Wągrowiec, dnia 30 sierpnia 2021 r.

Wyjaśnienia treści Specyfikacji Warunków Zamówienia

STELAŻ-BELKI TEKOWE OLEJOWANE 5X10CM ROZRYSOWANE PONIŻEJ

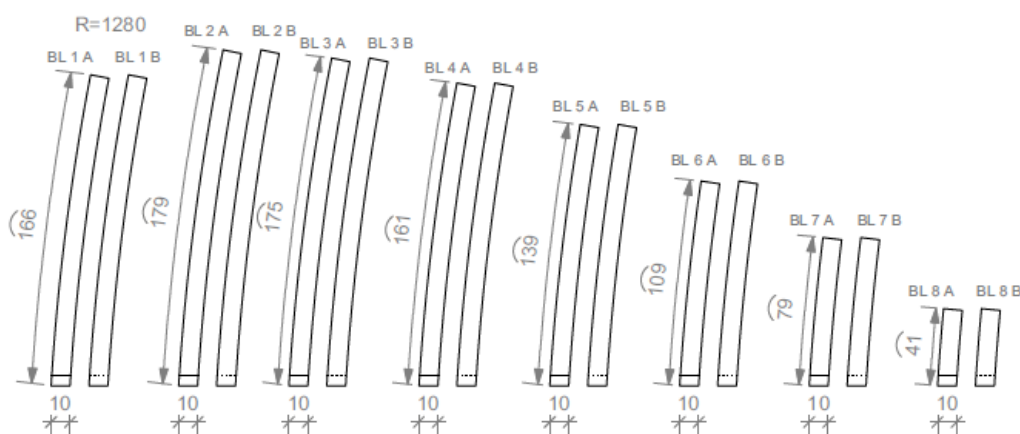
2. Siedziska z drewna w kształcie liścia zostały zaprojektowane w taki sposób, że ich stelaż (a więc w konsekwencji również deski) ma być wygięte i liść ma tworzyć kształt „łódki” – prosimy o potwierdzenie takiego rozwiązania, ponieważ z otrzymanych informacji od dostawców drewna, przygotowanie tak wygiętych elementów będzie bardzo kosztowne. Poniżej rysunek z projektu:

Prosimy o rozważenie dopuszczenia możliwości wykonania liści analogicznie jak scenę, tj. bez konieczności wyginania elementów. Takie rozwiązanie „płaskich elementów” również będą w pełni służyć jako siedziska, a spowoduje to duże oszczędności finansowe.

Odpowiedź Zamawiającego: Proszę wycenić zgodnie z projektem. Wg projektu łąty nie są wyginane, a jedynie szkielet liścia nie jest prosty, ma formę łuku - rozrysowano wszystkie elementy łukowe.
